Rapport du Commissaire Enquêteur

ENQUÊTE PUBLIQUE n° E 1900082/38

REVISION DU PLAN LOCAL D'URBANISME
et ZONAGE D'ASSAINISSEMENT DES EAUX
PLUVIALES

COMMUNE D'ARCHAMPS
(HAUTE-SAVOIE)

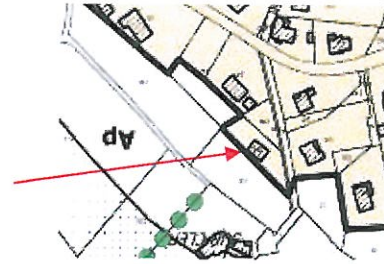
Et comment justifier qu'une grande partie d'une parcelle non construite ait été conservée.

Concernant l'exemple n° 2 : une grande partie de cette parcelle a été maintenue en zone Uh car un permis d'aménager a été déposé sur cette zone.
